**Avis délibéré de la Mission régionale  
d'autorité environnementale de Bretagne sur  
le projet de création du  
parc éolien « Les Hauts de Plessala »  
sur les communes de Plémy et du Mené (22)**

n°MRAe 2021-008699

Figure 2: Implantation du projet (extrait du dossier)

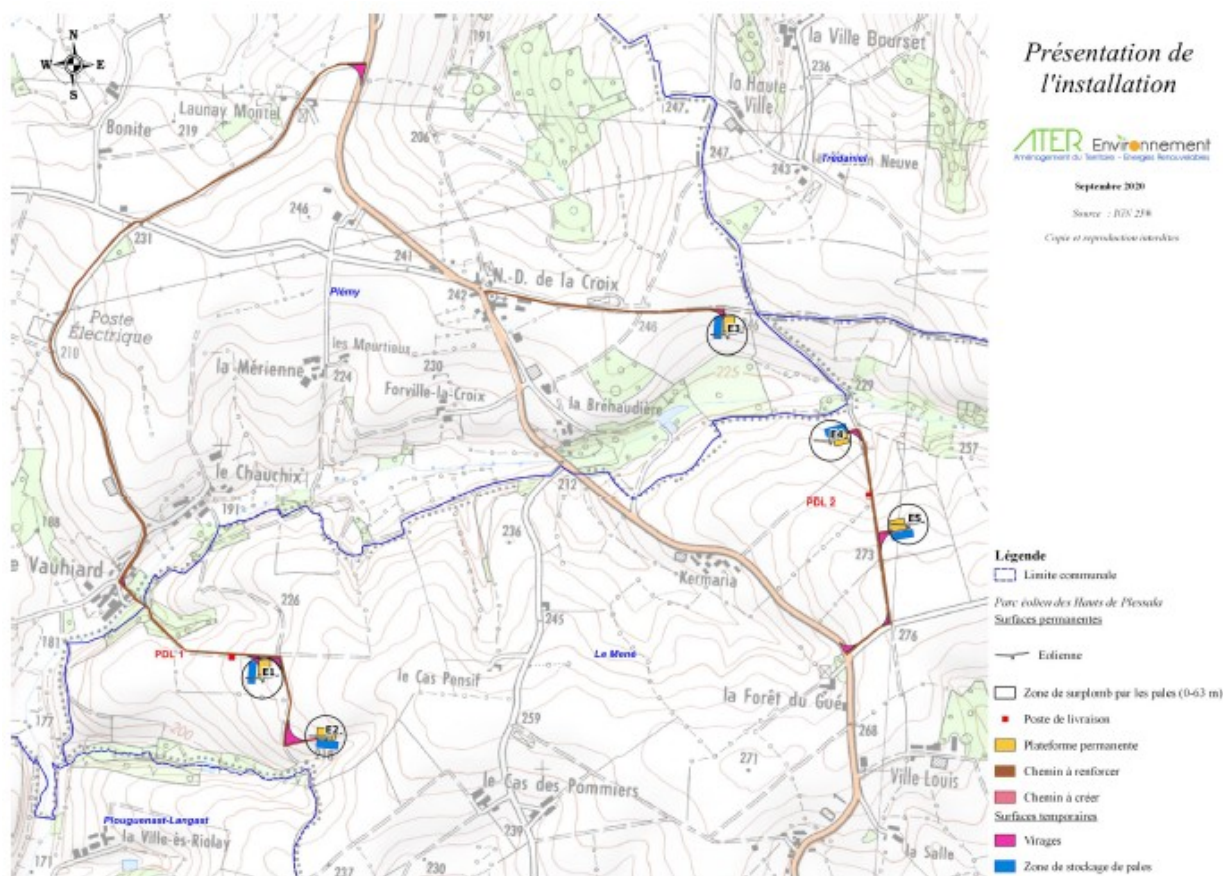
L'enjeu majeur du projet dans l'*aire d'étude éloignée* se situe au niveau des points hauts et des lignes de crête où sont déjà implantés trois autres parcs éoliens dans un rayon de 10 km (parcs éoliens de Trébry, du Placis Vert et des Landes du Mené) : l'étude argumente à juste titre le choix de la variante d'implantation en double ligne espacée par sa meilleure lisibilité dans le paysage, notamment par sa cohérence avec ces parcs voisins existants, en décalant l'implantation vers le sud ouest afin de limiter les effets de barrière visuelle (cf carte page 7).
